## Erläuterungen zur Stellungnahme der Stadt Frankfurt (Oder) vom 29.03.2018

- anhand der Anlagen aus der Stellungnahme
- mit Ergänzungen aus der Beratung am 10.04.2018 mit Vertretern der Stadtverwaltung

**Machbarkeitsstudie: Verbesserung des Hochwasserschutzes in Frankfurt (Oder) auf HW 200 Nordbereich Vorschlag der Stadt**

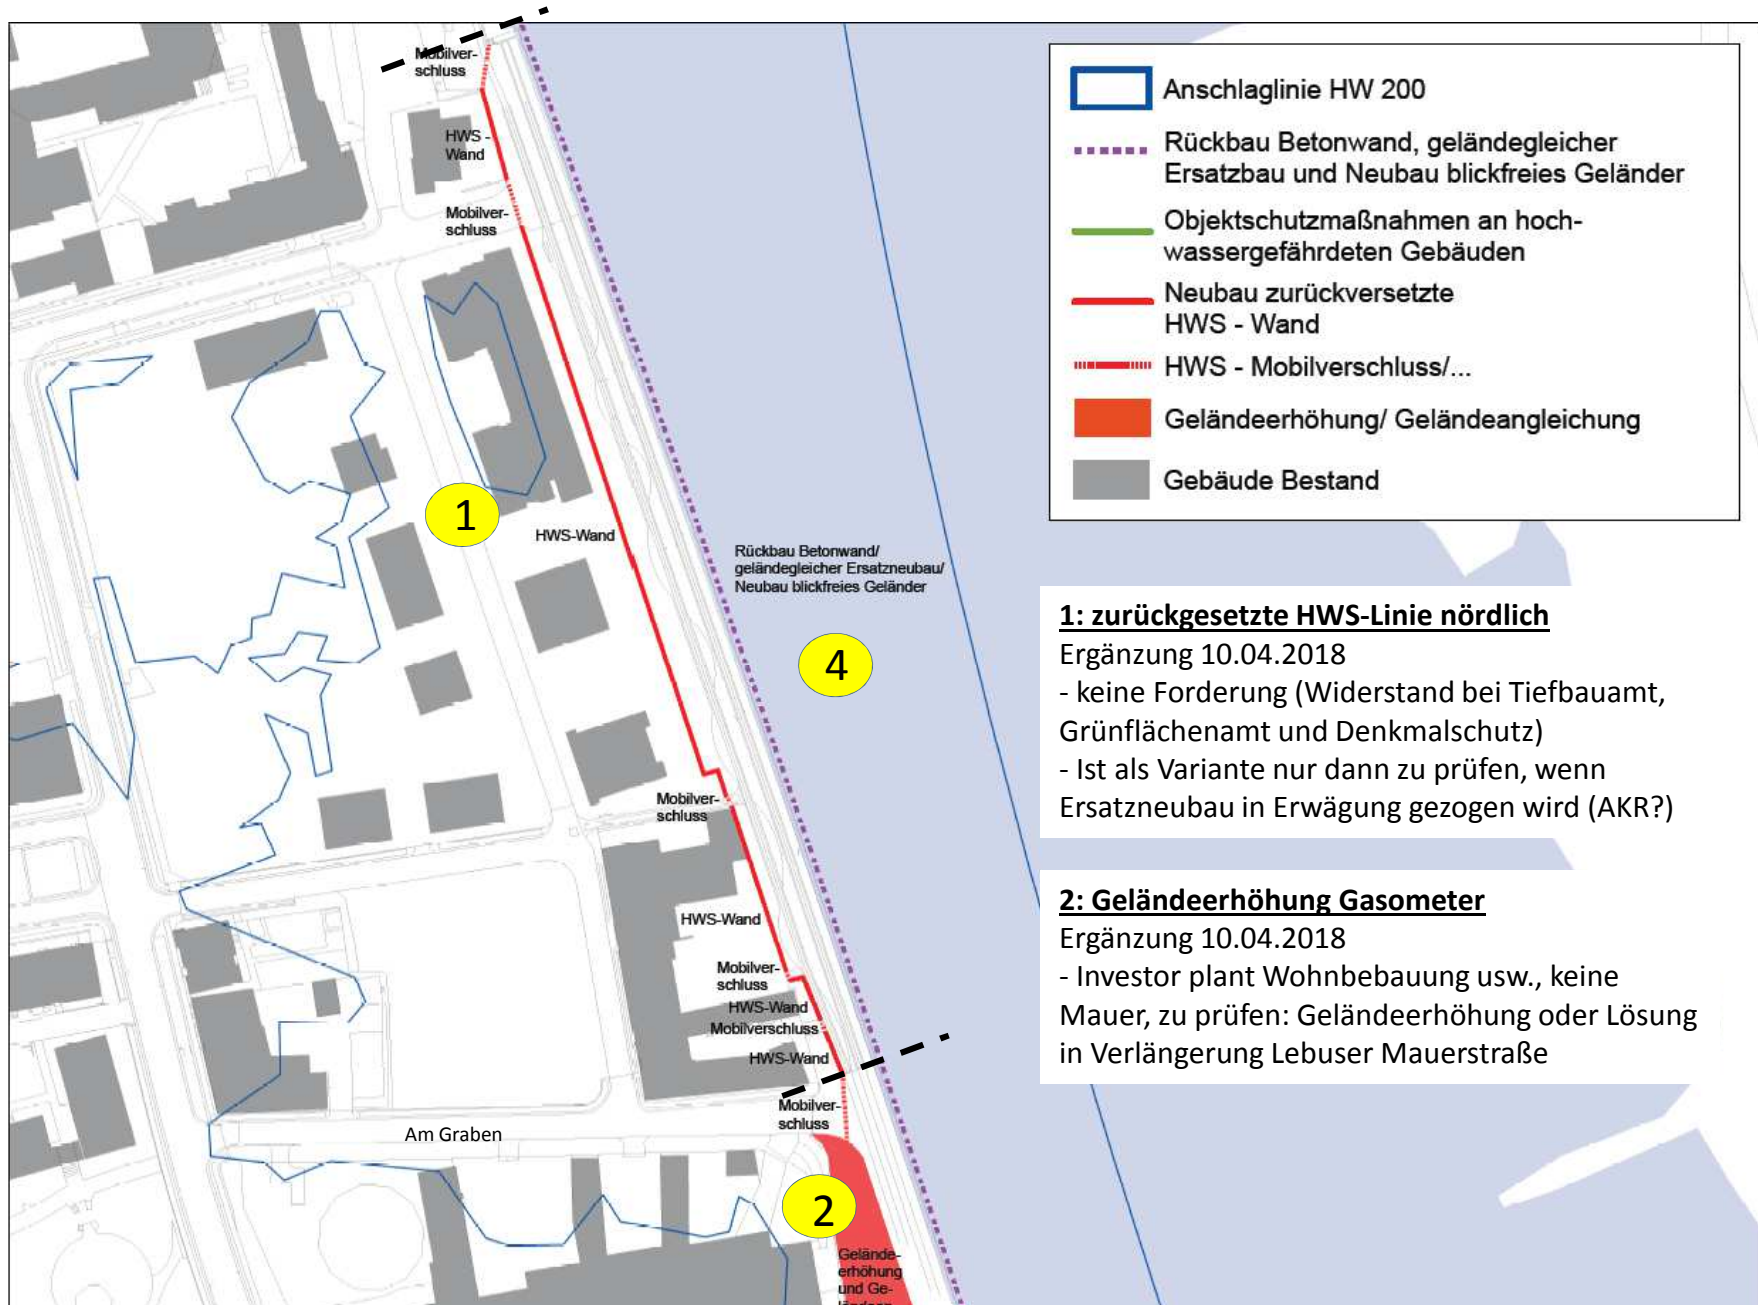
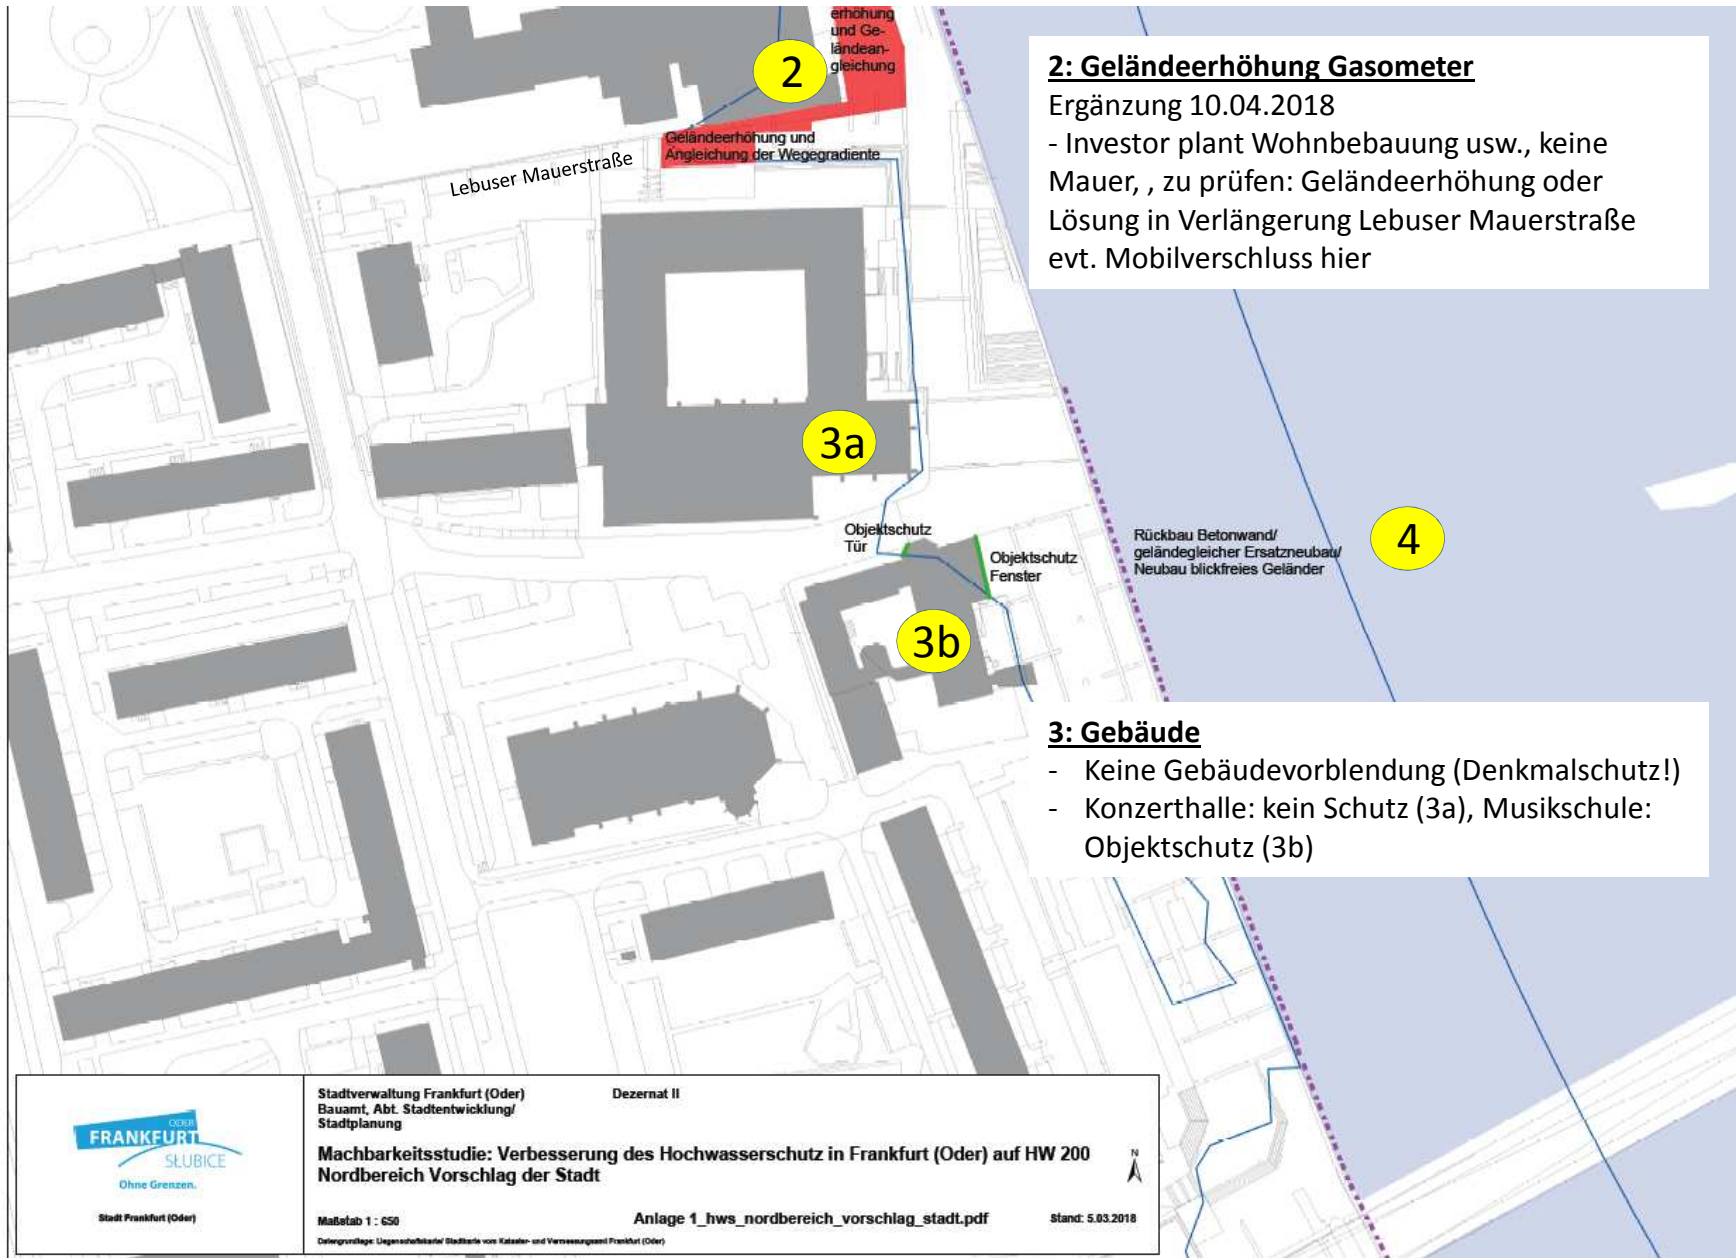
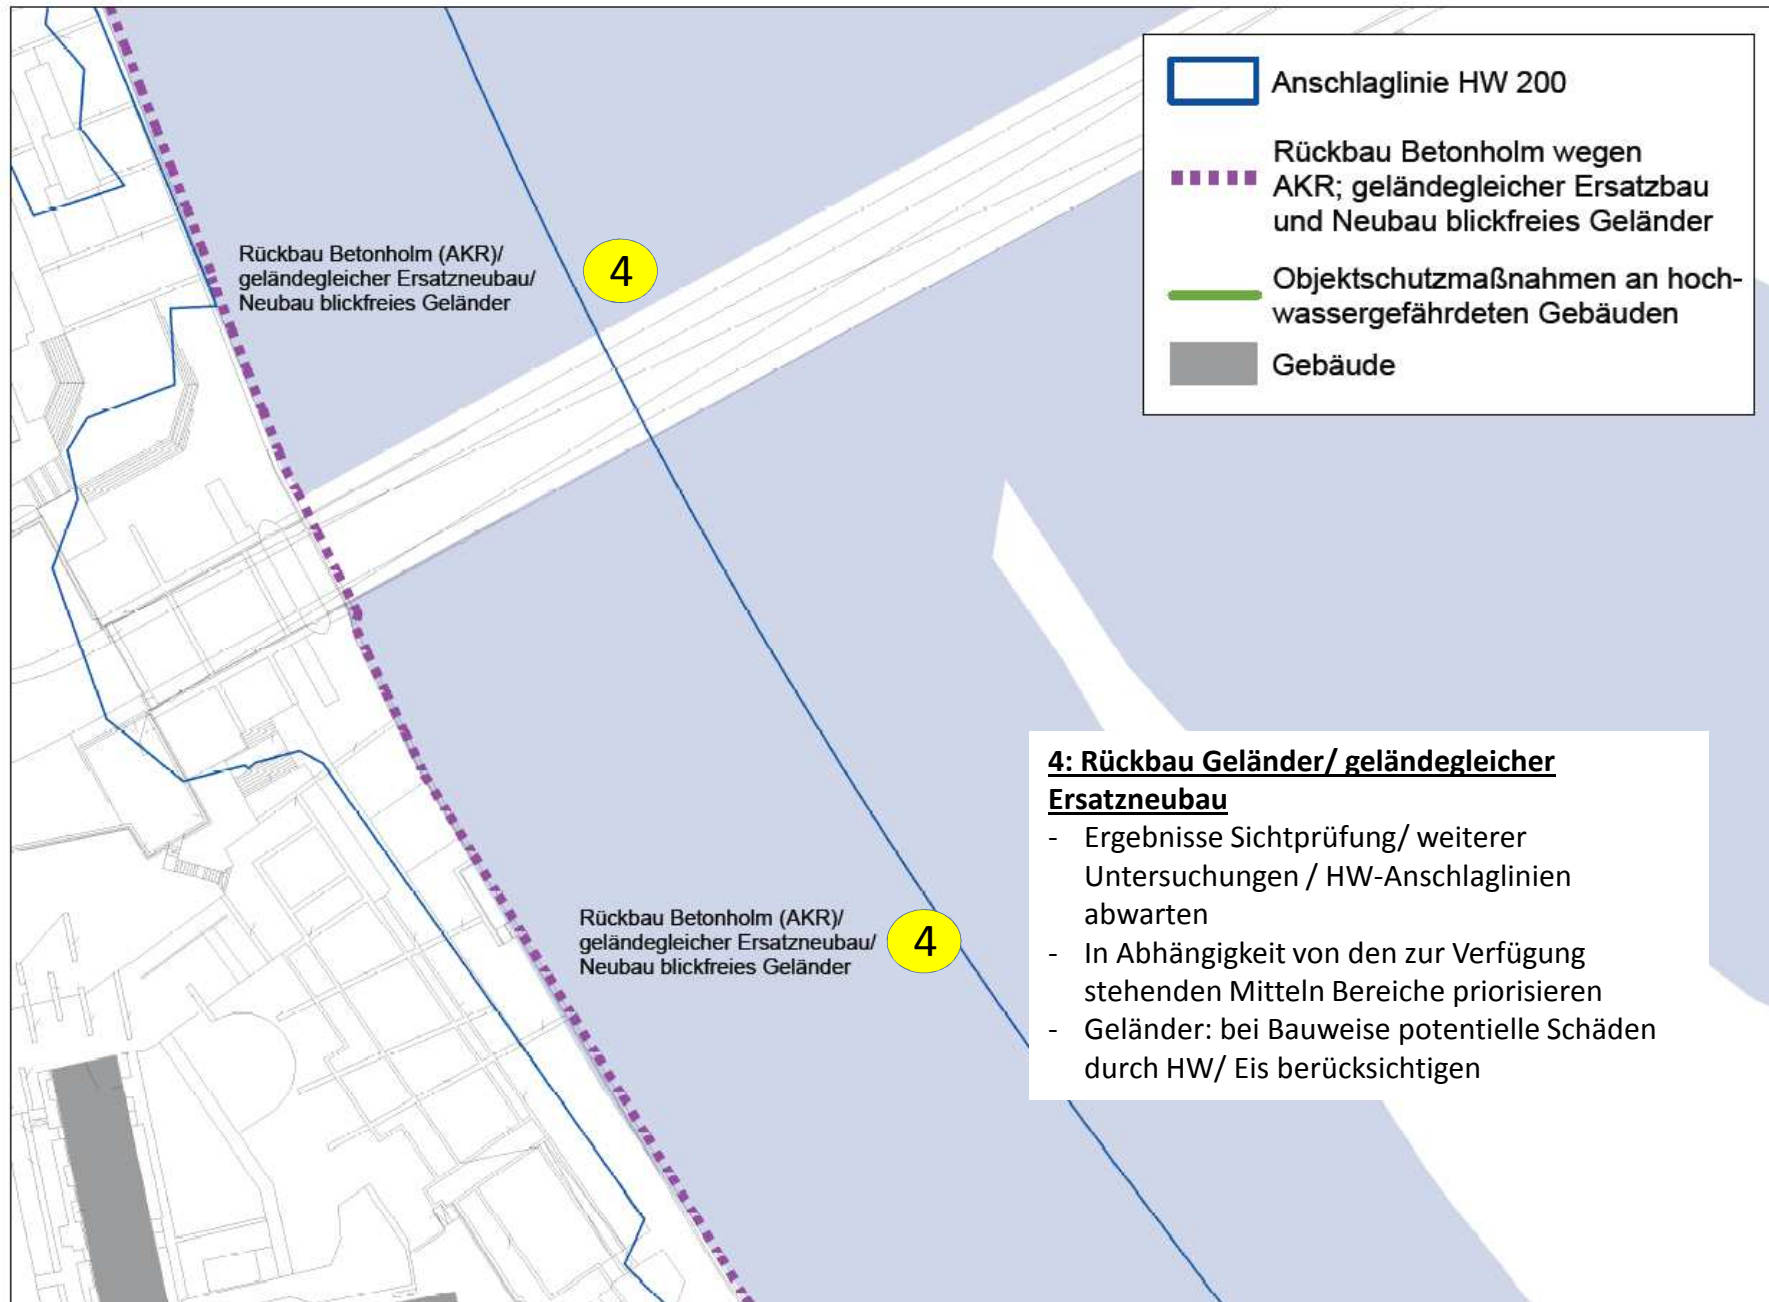
**2: Geländeerhöhung Gasometer**

Ergänzung 10.04.2018  
 - Investor plant Wohnbebauung usw., keine Mauer, , zu prüfen: Geländeerhöhung oder Lösung in Verlängerung Lebuser Mauerstraße evt. Mobilverschluss hier

**3: Gebäude**

- Keine Gebäudevorblendung (Denkmalschutz!)
- Konzerthalle: kein Schutz (3a), Musikschule: Objektschutz (3b)

**Machbarkeitsstudie: Verbesserung des Hochwasserschutzes in Frankfurt (Oder) auf HW 200  
Mittelbereich Vorschlag der Stadt**

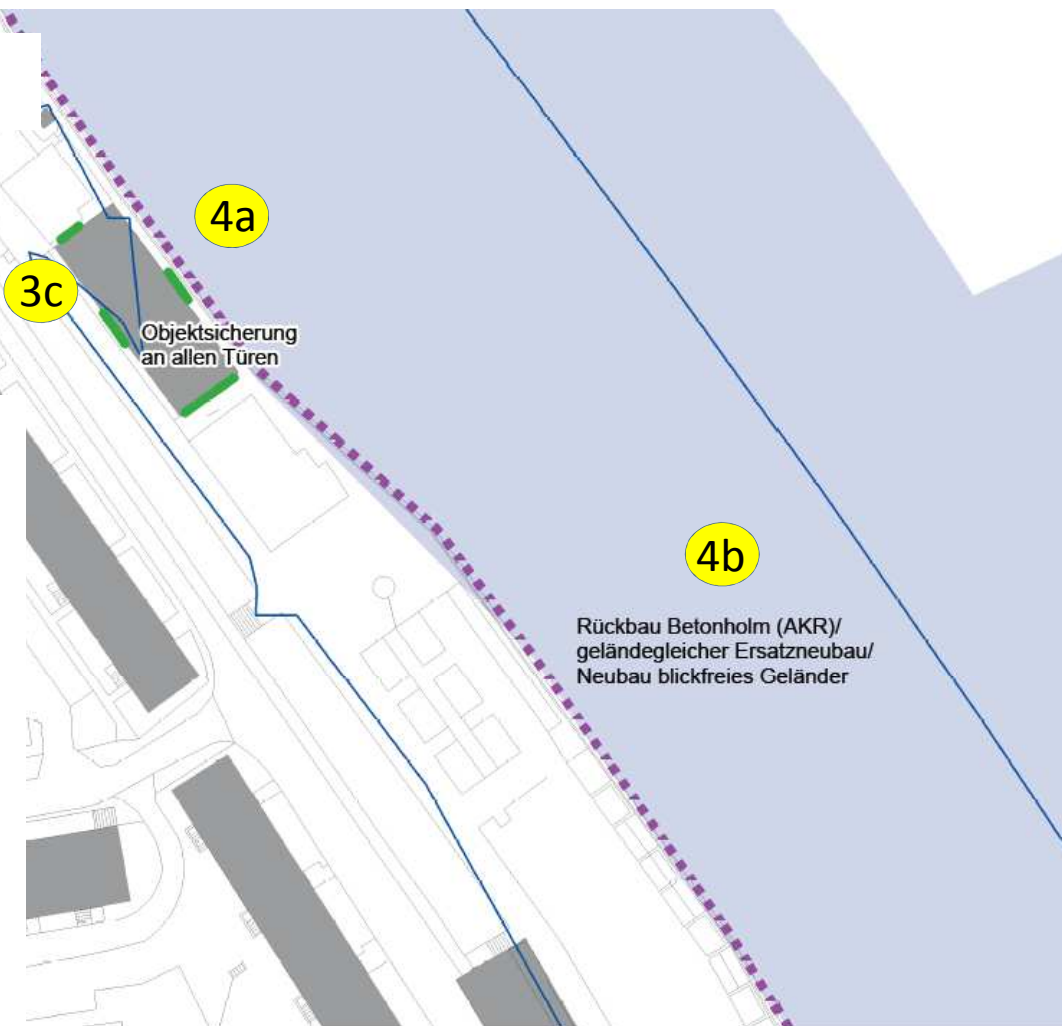
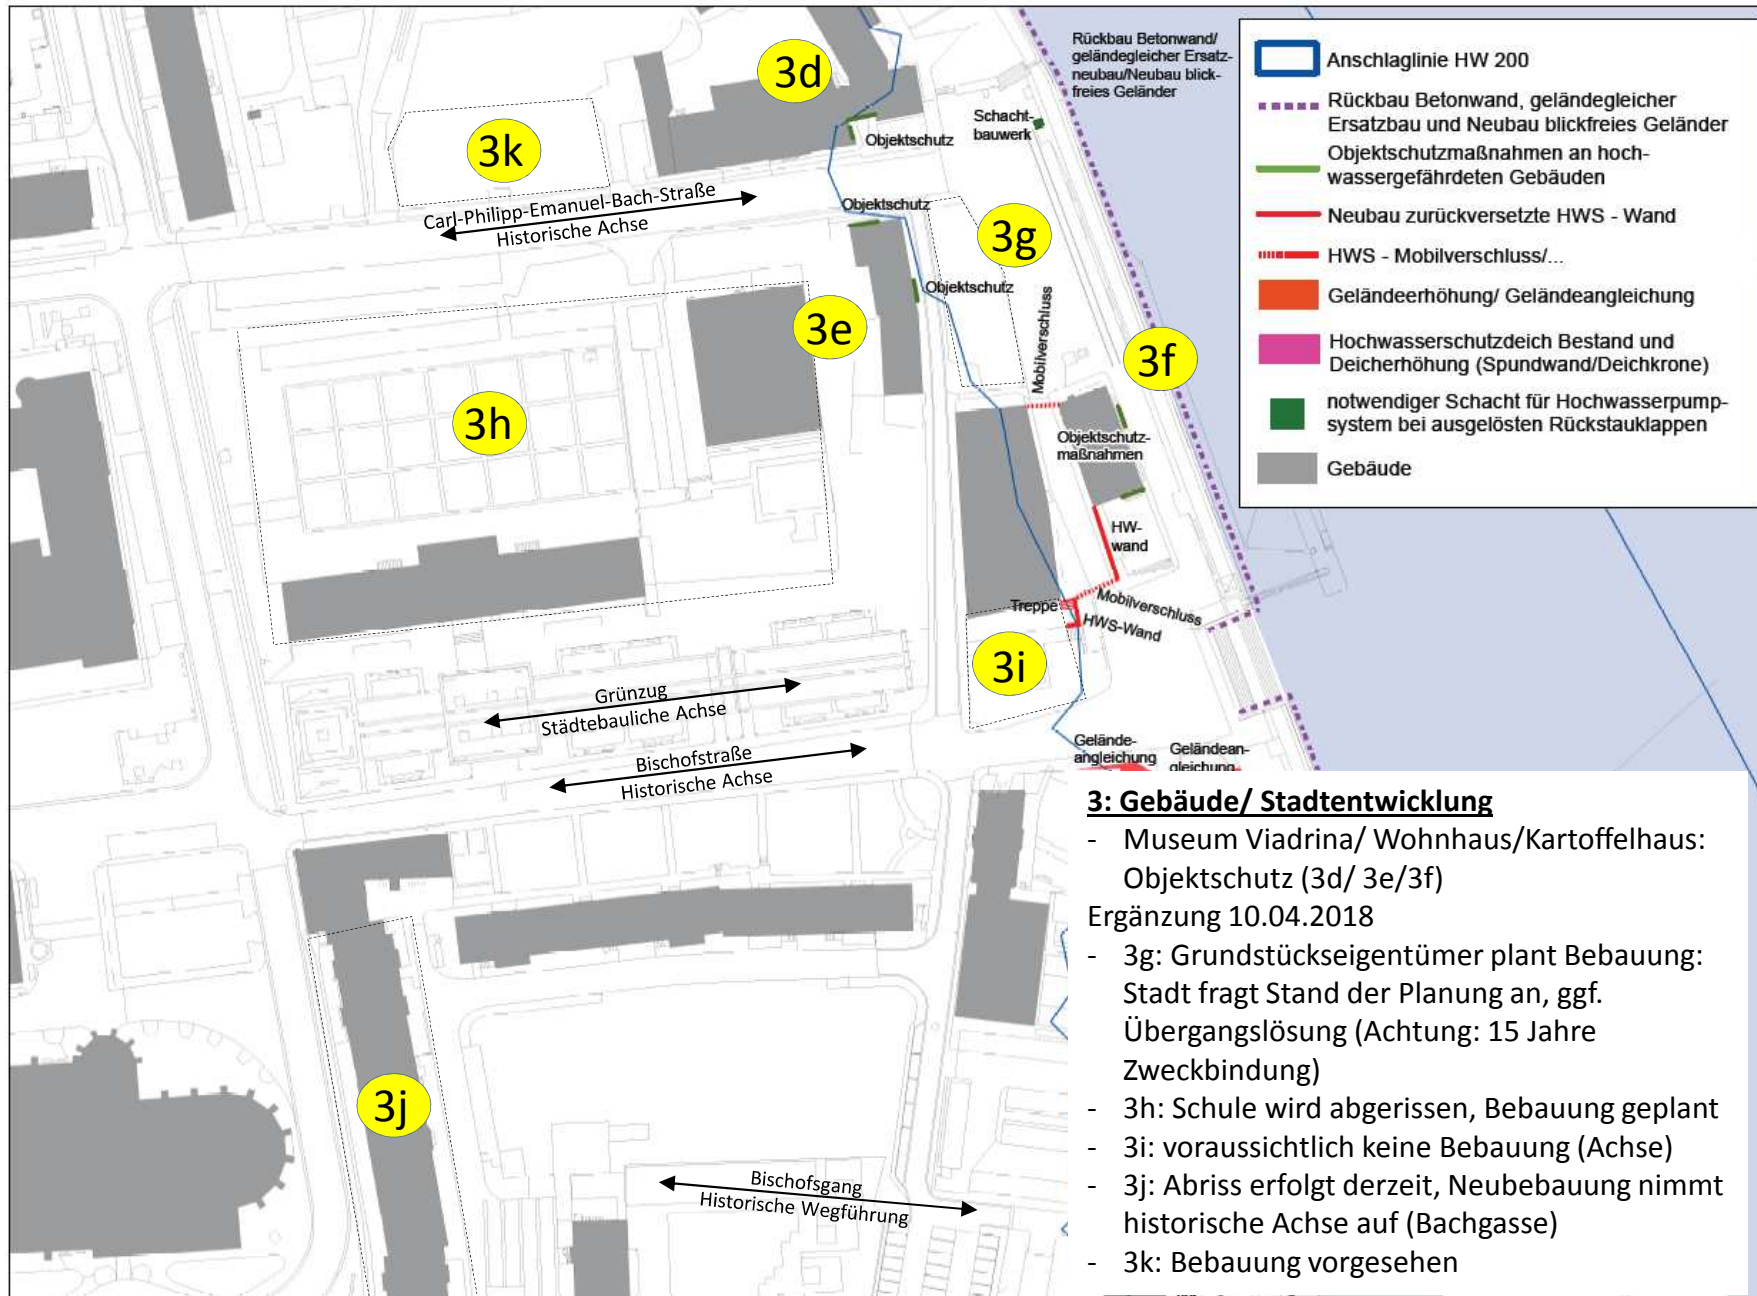
### **3: Gebäude**

- Oderspeicher: Objektschutz vorsehen (3c)

### **4: Rückbau Geländer/ geländegleicher Ersatzneubau**

- Ergebnisse Sichtprüfung/ weiterer Untersuchungen / HW-Anschlaglinien abwarten
- In Abhängigkeit von den zur Verfügung stehenden Mitteln Bereiche priorisieren
- Geländer: bei Bauweise potentielle Schäden durch HW/ Eis berücksichtigen

- 4a: Durchgangssituation am Oderspeicher prüfen
- 4b: Höher liegender Abschnitt Oderspeicher – Packhof: bei Ersatzneubau: evt. erhöhen, um Überströmung gänzlich zu verhindern (Schäden an Grünanlagen)

### 5: Stadtentwässerung

- Untersuchung Prof. Sieker sieht Schächte mit HW-Pumpen vor (Mischwasserkanal): Standort anpassen

### 6: Terrassenlösung Kartoffelhaus

- Wird abgelehnt, stattdessen in der hinteren Achse Mauer + Mobilverschluss (Verträglichkeit Denkmalschutz!)
- Personenzugang von „oben“ vorsehen

### 7: eh. Kaserne/ Ärztehaus

- Umschließende Erhöhung näher am Gebäude vorsehen, Vorderfront eine Höhe, seitlich Geländeangleichung
  - Bäume davor frei stellen
  - Bei Torlösung (südl.) Denkmalschutzbelange beachten
  - Achse HWS-Linie und Anschluss Deich prüfen
- Ergänzung 10.04.2018
- ggf. Zugang von Uferstraße/ Bachgasse
